AMÉNAGEMENT D'UNE VÉLOROUTE LE LONG DU CANAL D'ORLÉANS

CONTENU DES AIRES DE REPOS,
RELEVÉ DE DÉCISION DE LA RÉUNION DU 13 DÉCEMBRE 2019

Le présent document identifie en rouge les orientations prises lors de la réunion du 13/12/2019 sur la base du diaporama présenté en séance, constituant ainsi un compte-rendu illustré.

Implantation des aires de repos:

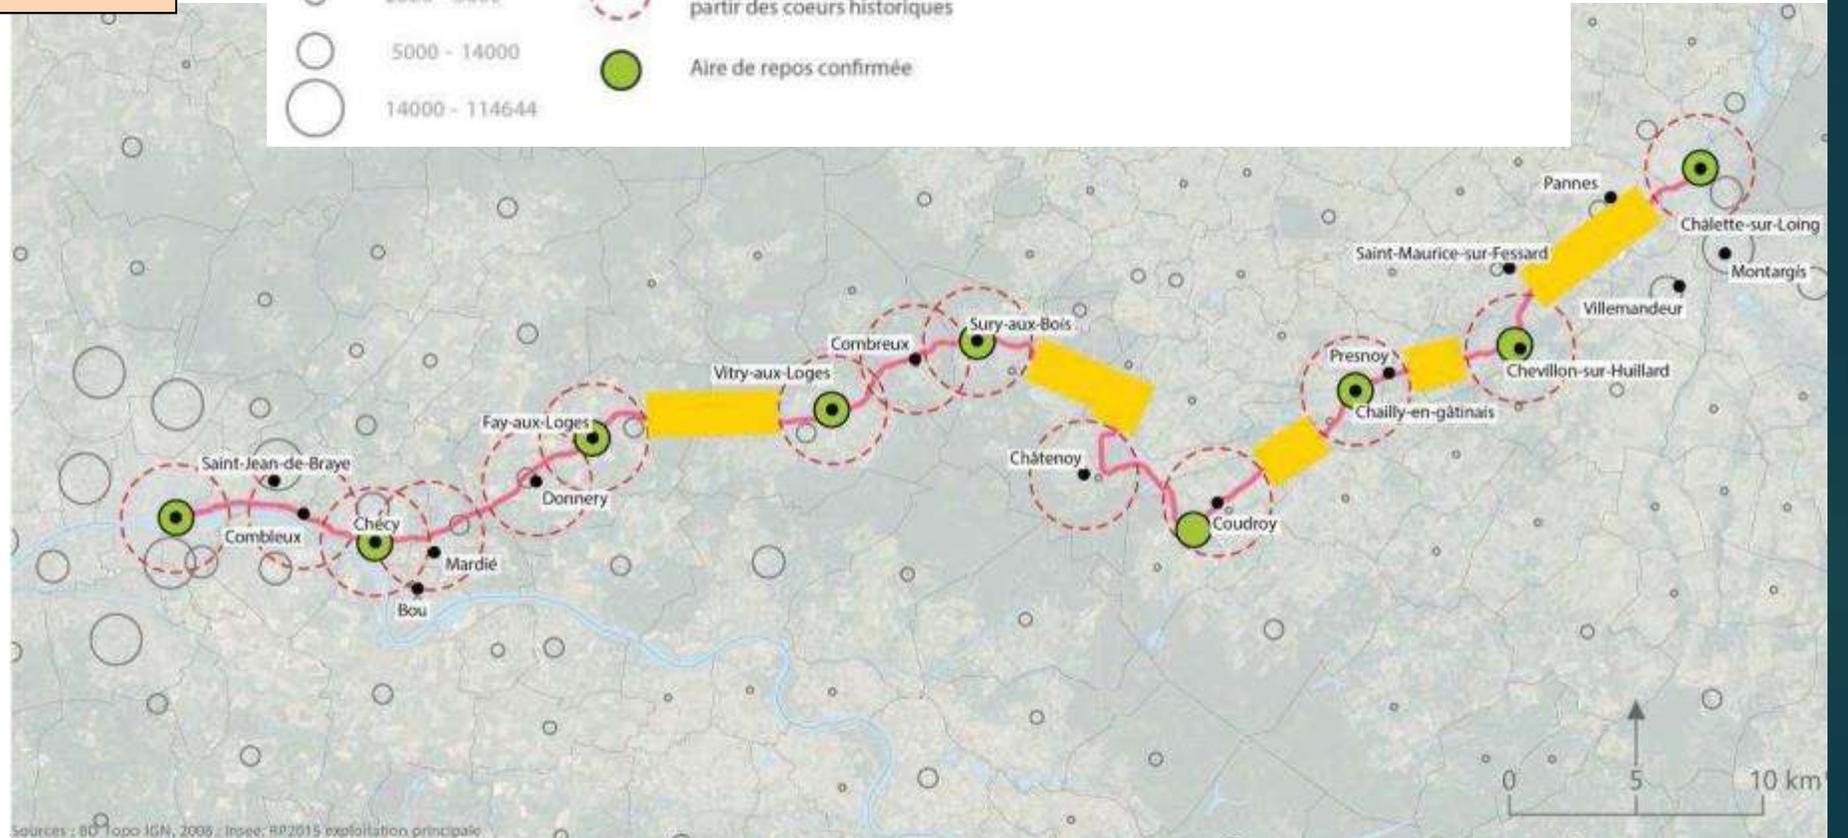
Il s'agira d'identifier 2 voire 3 aires, avec un niveau d'équipement de haut niveau de service. Proposition faite en séance, à valider avec les communes concernées : Fay-aux-Loges, Sury-aux-Bois et Chailly-en-Gâtinais.

Pour les autres aires, prévoir l'équipement de base.

Pour Donnery et Châtenoy: prévoir un équipement minimaliste (aires supplémentaires).

ARCEAUX VELO

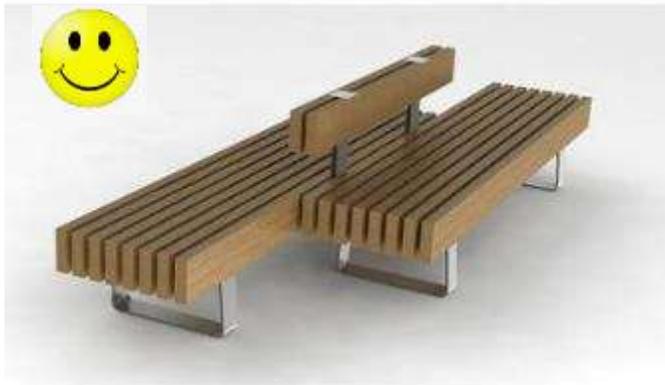
Il est demandé un choix de mobilier homogène entre les aires, pour une identité *Loiret au Fil de l'eau*, qui sera décrite dans une charte (matériau naturel et écologique, comme le bois par exemple).

Les communes devront accepter l'entretien du mobilier prescrit par la charte, sinon le Conseil Départemental n'investira pas de mobilier sur ladite commune.

IDENTITE VISUELLE

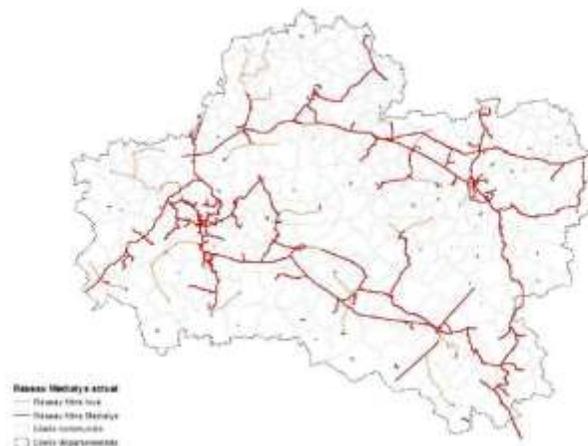
Il est demandé de prévoir des totems verticaux avec découpe laser sur les aires de repos.

En complément, il est demandé de prévoir un jalonnement entre les aires, de faible hauteur, avec rappel du logo (Exemple cité: utilisation d'anciennes bornes kilométriques).

FAY-AUX-LOGES

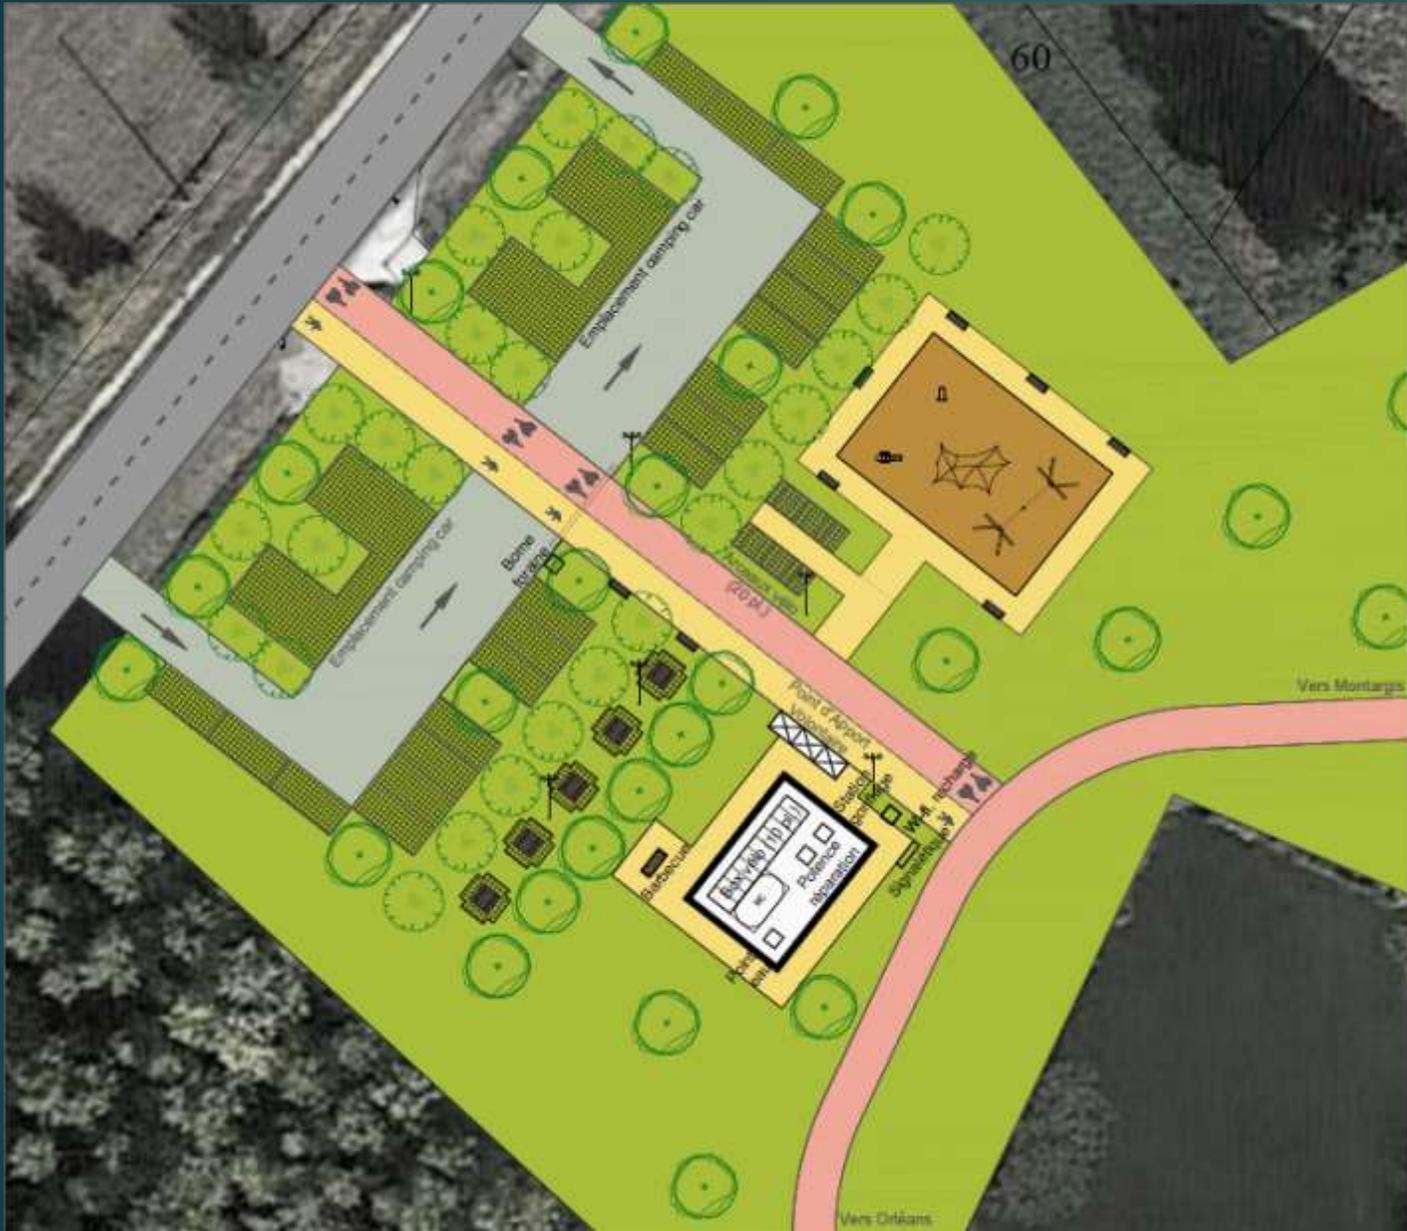
Prévoir uniquement la moitié des places de parking (mais avec possibilité d'extension à l'avenir)

Tables de pique-nique à disposer de manière non rectiligne.
